Parere n. 524 del 24 novembre 2023

Progetto:	<p><i>Variante ex Art. 169 Dlgs n. 163/2006</i></p> <p><i>Progetto esecutivo delle varianti al Nodo di Bari: Bari Sud (Tratta Bari Centrale - Bari Torre a Mare)</i></p> <p><i>IDVIP 10379</i></p>
Proponente:	<p><i>Rete ferroviaria italiana S.p.A.</i></p>

domanda per l'avvio della procedura di verifica varianti relativo al progetto “Progetto esecutivo delle varianti al Nodo di Bari: Bari Sud (Tratta Bari Centrale - Bari Torre a Mare).- Variante ex Art. 169 Dlgs n. 163/2006”

Figura 4 –Nuova localizzazione fermata Campus

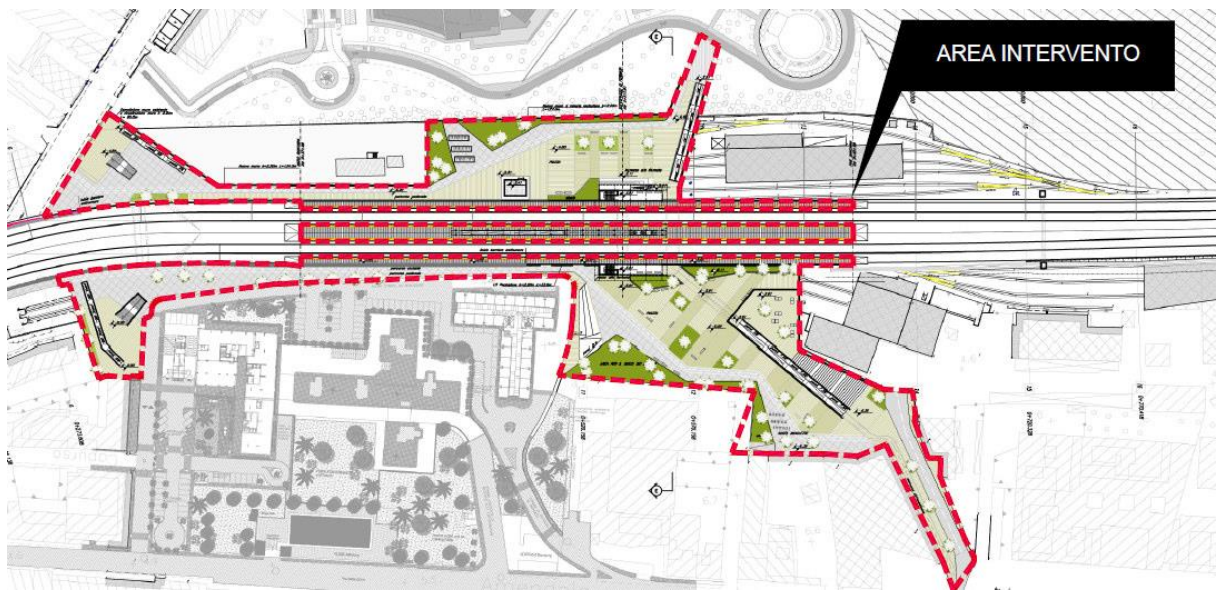
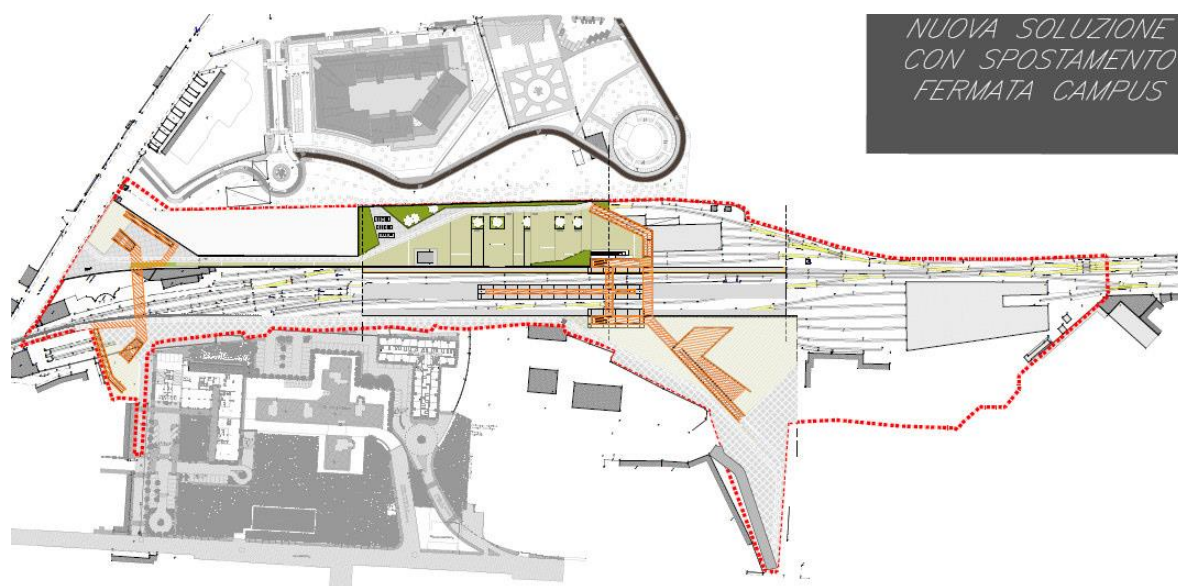
Variazioni: La variante in oggetto prevede la modifica del progetto definitivo nella localizzazione della nuova fermata di Campus. La configurazione planimetrica del progetto definitivo della fermata Campus con accessi da via Amendola, da via Oberdan, dalla nuova lottizzazione Immoberdan è contrassegnata planimetricamente in Figura 2.

Motivazione: L’ottimizzazione della localizzazione della Fermata Campus in modo da ricondurla all’interno del perimetro definito dal Progetto Definitivo degli interventi di bonifica e messa in sicurezza operativa del sito ferroviario di Bari Sud Est, ha comportato delle variazioni consistenti nel riposizionamento delle opere relative alla fermata e di accesso alla stessa all’interno dell’area da sottoporre a bonifica ambientale.

La configurazione del progetto definitivo non rispettava la perimetrazione dell'area interessata dalle indagini di caratterizzazione ambientale (in giallo in Figura 3), così come richiesto in data 14/07/2020 nella consegna delle prestazioni di progettazione esecutiva, il Proponente ha provveduto alla nuova configurazione planimetrica della fermata Campus inserendo la stessa all'interno della perimetrazione della bonifica ambientale.

La nuova localizzazione è stata possibile traslando l'intera fermata di circa 70 m verso Torre a Mare, riprogettando l'accesso da via Amendola e sopprimendo il collegamento con il nuovo insediamento di Immoberdan in modo tale però da prevedere un possibile allaccio con tale area in futuro. Per rendere compatibile la nuova localizzazione della fermata con gli interventi già compresi nel Progetto Definitivo, è stato necessario intervenire su aspetti progettuali quali lievi rettifiche al tracciato ferroviario, il relativo corpo ferroviario, la bonifica ambientale e le barriere antirumore.

Figura 6 – Sezione trasversale NV02 da PE

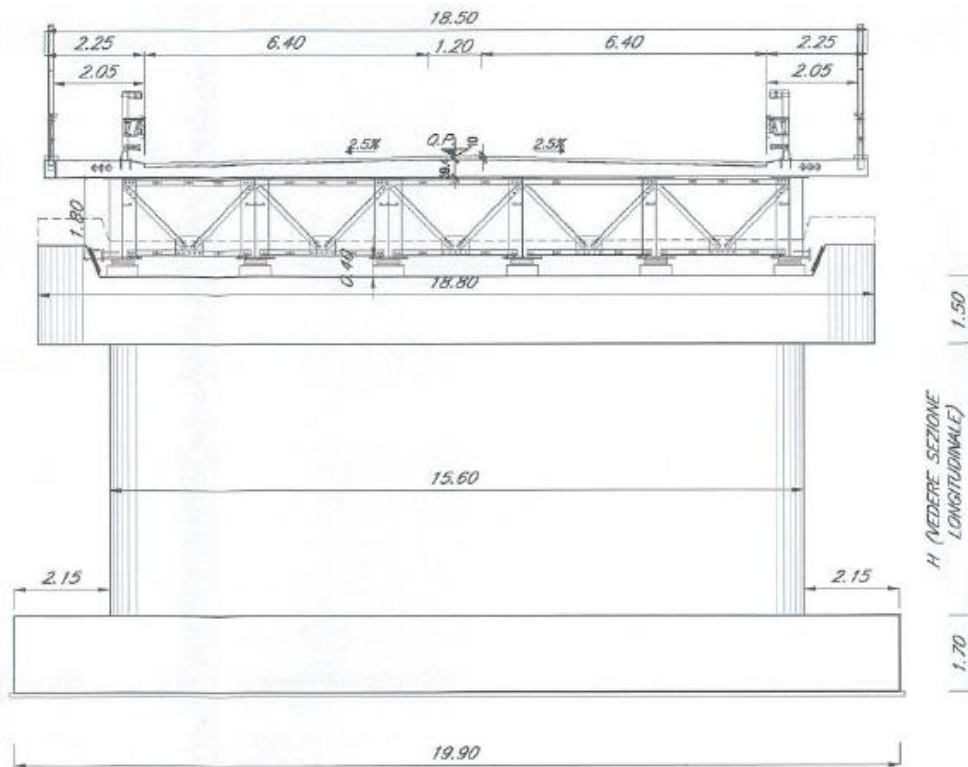
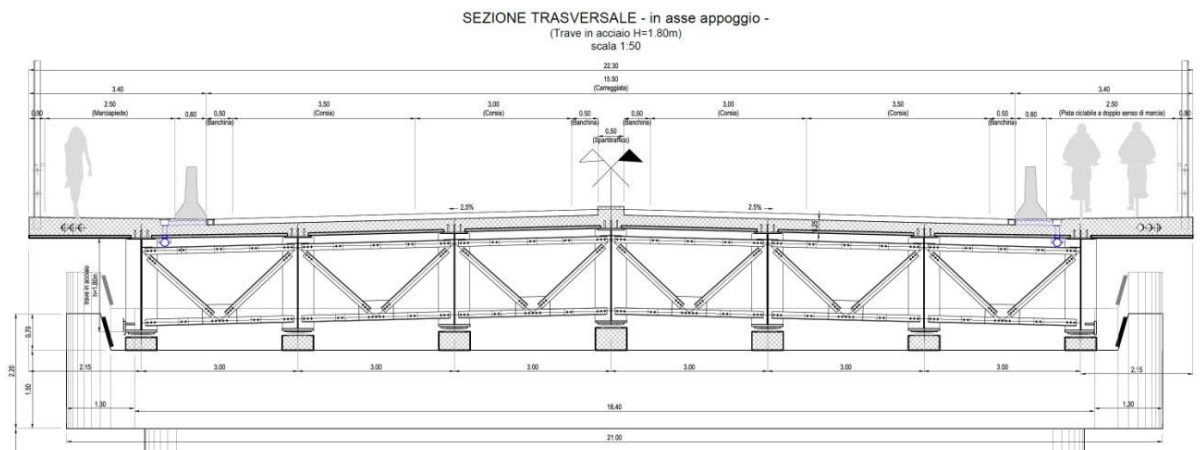
Variazioni: La variante in oggetto riguarda la viabilità di progetto NV02 – Via Omodeo – e il cavalcaferrovia di San Pio (IV01), con raccordo lato mare in corrispondenza dell'intersezione tra Via Caldarola, Via Magna Grecia e Via Padre Pio e lato monte in corrispondenza dell'intersezione con Via Amendola. La viabilità, che insiste sul cavalcaferrovia di progetto (WBS IV01), mira a ripristinare il collegamento esistente di Via Omodeo interferente con la linea ferroviaria in progetto. La sezione trasversale è stata variata con una configurazione così composta: due corsie per senso di marcia – quella in sinistra larga 3.00 m e quella in destra, dedicata al transito dei mezzi pubblici, da 3,50 m –, due banchine in destra e sinistra da 0.50 m e spartitraffico centrale largo altrettanto. Il Comune di Bari ha altresì richiesto l'inserimento da un lato di una pista ciclabile bidirezionale e dall'altro lato di un marciapiede pedonale di grandi dimensioni. Complessivamente l'impalcato stradale carrabile ha assunto una larghezza pari a 22,30 m.

Motivazione: Per effetto del recepimento delle modifiche richieste durante la fase di progettazione esecutiva dell'intervento Bari Sud dal Comune di Bari con nota prot. 214439/2020 del 28/09/2020.

Figura 7 – Pianta attraversamento AQP

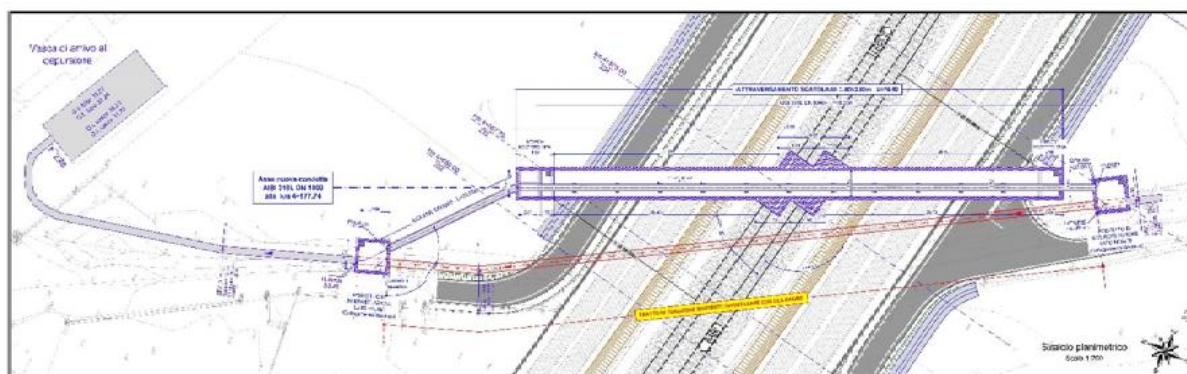
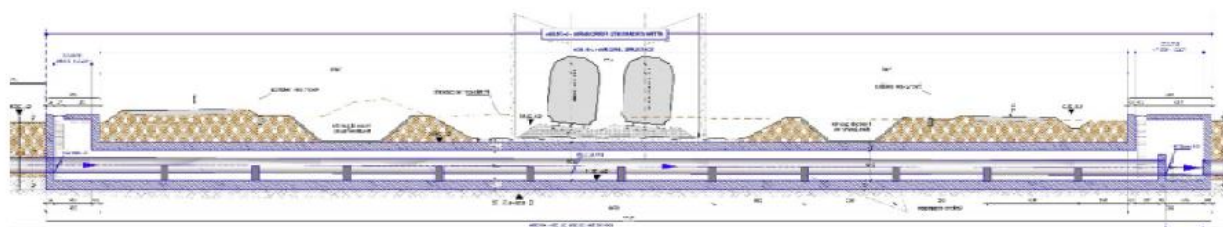
Variazioni: È stata rilevata una interferenza del nuovo tratto ferroviario in variante con il collettore fognario, che ha richiesto una modifica della livelletta ferroviaria.

Motivazione: Minimizzare l'impatto sul corpo stradale ferroviario e sulle opere d'arte e ridurre al massimo lo sviluppo del nuovo tracciato della condotta fognaria, al fine di limitare le ricadute sulla pendenza e sulla capacità di convogliamento del collettore fognario.

La soluzione tecnica adottata dal Proponente a seguito di interlocuzioni con l'Ente Gestore Acquedotto Pugliese S.p.A. e diversi incontri congiunti con AQP e su autorizzazione della committenza RFI è stata redatta per la risoluzione dell'interferenza con il collettore fognario, che ha richiesto una modifica della livelletta ferroviaria, in particolare per il tratto che va da via Rafaschieri (NV06) a subito prima della strada comunale Caldarola (NV07).

È stata avviata la progettazione esecutiva dell'interferenza che prevede la nuova opera di attraversamento realizzabile a seguito dell'innalzamento delle livellette ferroviarie a monte ed a valle della progressiva di interferenza con AQP.

L'innalzamento del PF nella sezione di interferenza ha comportato variazioni nelle WBS TR03 - Trincea da km 4+550 a km 5+700 - LINEA RFI e RI05 - Rilevato da km 2+550 a km 4+550 - LINEA RFI della linea ferroviaria. L'elevazione del piano del ferro ha reso necessario l'aggiornamento delle verifiche acustiche.
